**Pflastersanierung
im Bereich der
Zu- und Ausfahrt Münsterstraße
und
Zufahrt und Fläche des Wirtschaftshof

Sachverständige Stellungnahme**

**Zu- und Ausfahrt Münsterstraße
und
Zufahrt und Fläche des Wirtschaftshofes**

Lage der Untersuchungspunkte Zufahrt und Wirtschaftshof

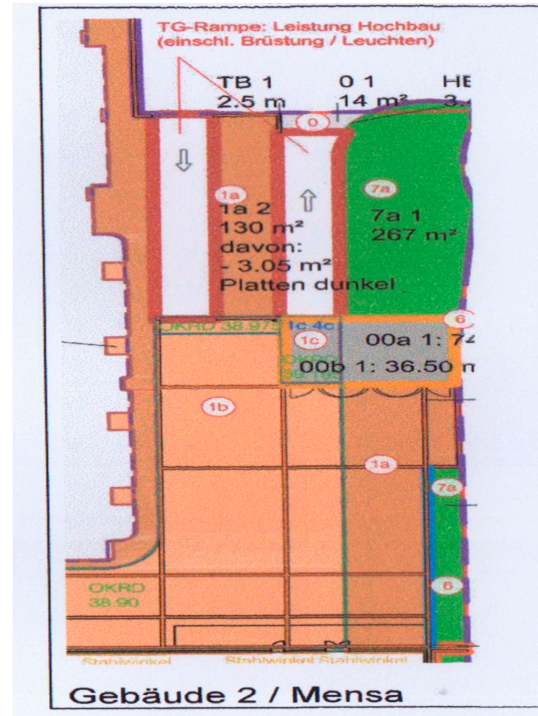
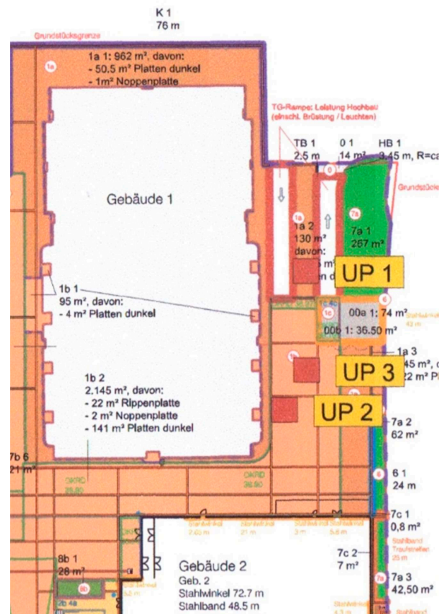
Die Feststellung im Gutachten Roxeler ist für die Zufahrt zum Containerabstellplatz und dem Wirtschaftshof wie folgt dokumentiert worden.

Nr. und Lage des Prüfpunktes	Verformungsmodul $E_{vd1,5}$ [MN/m ²]	entspricht statischem Verformungsmodul E_{v2} *		Anforderungen erfüllt
		Ist-Wert [MN/m ²]	Soll-Wert [MN/m ²]	
UP 1	47,6	95,2	150	Nein
UP 2	25,8	48,9	150	Nein
UP 3	21,0	36,0	150	Nein

Untersuchungspunkt	IST		Anforderungen	
	2	3	gem. LV	gem. RSTO
Material	Schichtstärke [cm]			
Betonplatten	12,0	12,0	12	10
Bettung	4,0	6,5	3	3
Schottertragschicht	17,0	19,0	25	25
Frostschuttschicht	4,0	-	-	27
Gesamtstärke des Oberbaus	37,0	37,5	>40	65
Anforderungen nicht erfüllt

Untersuchungspunkt	IST		Anforderungen	
	1		gem. LV	gem. RSTO
Material	Schichtstärke [cm]			
Betonpflaster	12,0	12	12	10
Bettung	4,0 – 5,5	3	3	3
Schottertragschicht	19,5 – 21,0	25	25	25
Frostschuttschicht	11,0	15	15	27
Gesamtstärke des Oberbaus	48	55	65	65
Anforderungen nicht erfüllt

Die Betonplatten im Untersuchungsbereich besitzen eine Stärke von 12,0 cm. Darunter folgt eine 4,0 – 6,5 cm dicke Bettungsschicht aus einem Natursand-Kies-Gemisch auf einer 17 – 21 cm starken Schottertragschicht aus Lavaschlacke. Am Untersuchungspunkt

Lage der Untersuchungspunkte Tiefgarageneinfahrt Münsterstraße

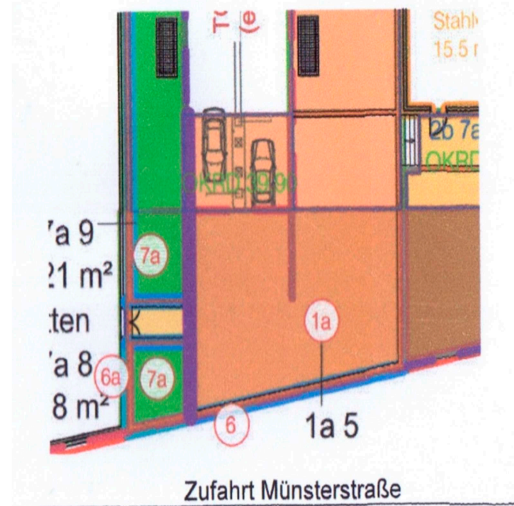
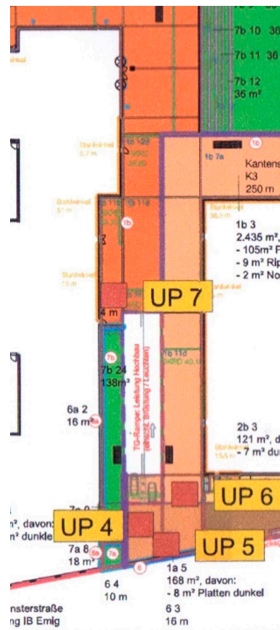
Die Feststellung im Gutachten Roxeler ist für die Ein- und Ausfahrt von der Münsterstraße wie folgt dokumentiert worden.

Nr. und Lage des Prüfpunktes	Verformungsmodul $E_{vd1,5}$ [MN/m ²]	entspricht statischem Verformungsmodul E_{v2}		Anforderungen erfüllt
		Ist-Wert [MN/m ²]	Soll-Wert [MN/m ²]	
UP 4	60,6	121,8	150	Nein
UP 5	38,4	76,8	150	Nein

Untersuchungspunkt	IST			Anforderungen	
	4	5	6	gem. LV	gem. RSTO
Material	Schichtstärke [cm]				
Betonpflaster	12,0	12,0	12,0	12	10
Bettung	2,5	6,5-10,0	2,5	3	3
Schottertragschicht	19,5	23,0 – 26,5	25,5	25	25
Auffüllung (Magerbeton, Kies-Sand 0/16)	23,5		30,5		
Frostschuttschicht	-	-	-	15	27
Gesamtstärke des Oberbaus	34,0	45,0	39,5	55	65

Anforderungen nicht erfüllt

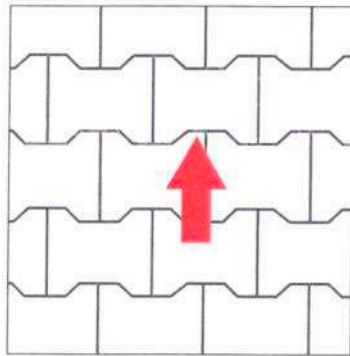
Pflasterdecken mit Verbundsteinen weisen eine höhere Stabilität (Widerstand gegen Verdrehen und Kippen der Steine) auf als solche mit unverzahnten Steinen.

Verbände mit durchgehenden Fugen wie hier vorgefunden in Belastungsrichtung sind für horizontale Belastungen ungeeignet.

Für die Befestigung von mit KFZ belasteten Flächen sollten Formsteine bzw. Verbundsteine als Oberflächenbelag zur Ausführung kommen.

H-Doppelverbundstein

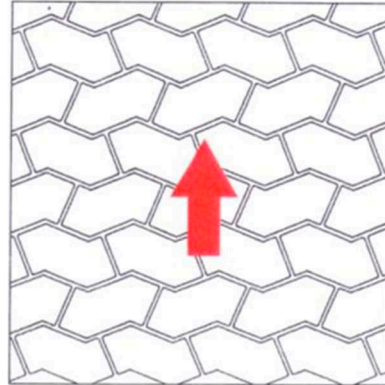
Bei einer zur Fahrbahn orthogonalen Anordnung, leitet der H-Doppelverbundstein die auftretenden Kräfte sicher an die umliegenden Steine weiter.
